台灣自來水股份有限公司 函

發文日期：中華民國102年11月14日  
發文字號：台水營字第1020034442號  
速別：普通件  
密等及解密條件或保密期限：普通  
附件：如說明

主旨：修正本公司口徑20、25mm直立式量水器間距一案，請查照。

圖(四) 嵌入式(立式表位)

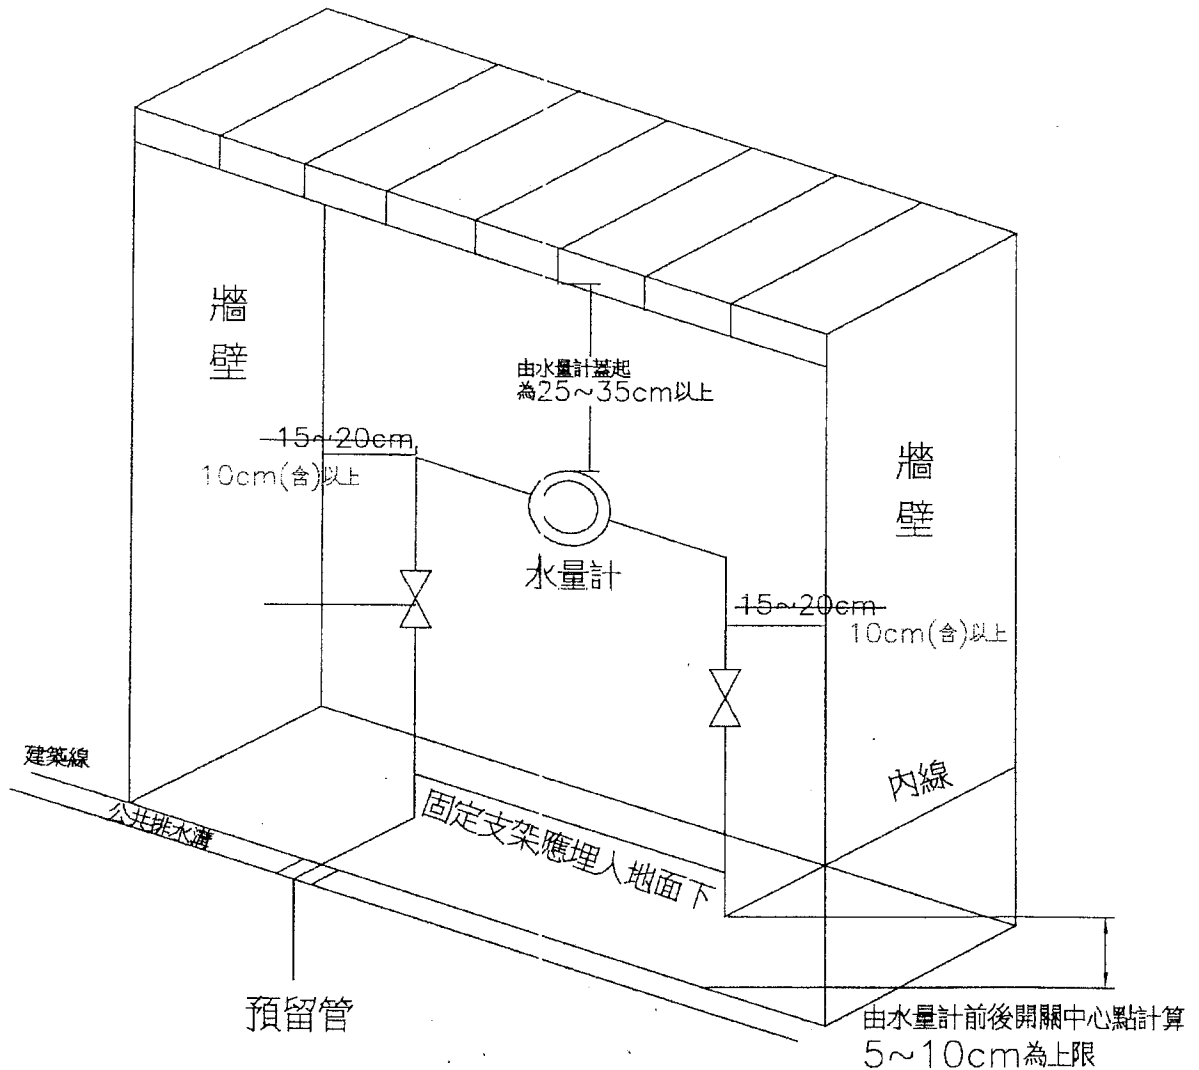
- 一、本公司口徑20、25mm直立式量水器進水管與受水管外管壁與牆壁左右間距修正為10cm（含）以上，上方間距不變，口徑40mm直立式量水器間距維持不變（如附件）。
- 二、本案修正自102年10月3日起適用。

- (1) 由溝蓋底部加套管穿越，接自來水外管線，但不得阻礙排水系統及損毀溝壁
- (2) 預留管其材質應使用符合CNS認定及本公司使用之合格管材
- (3) 嵌入式表位不應該選擇平面表位，嗣後抄表、換裝、維修相當困難
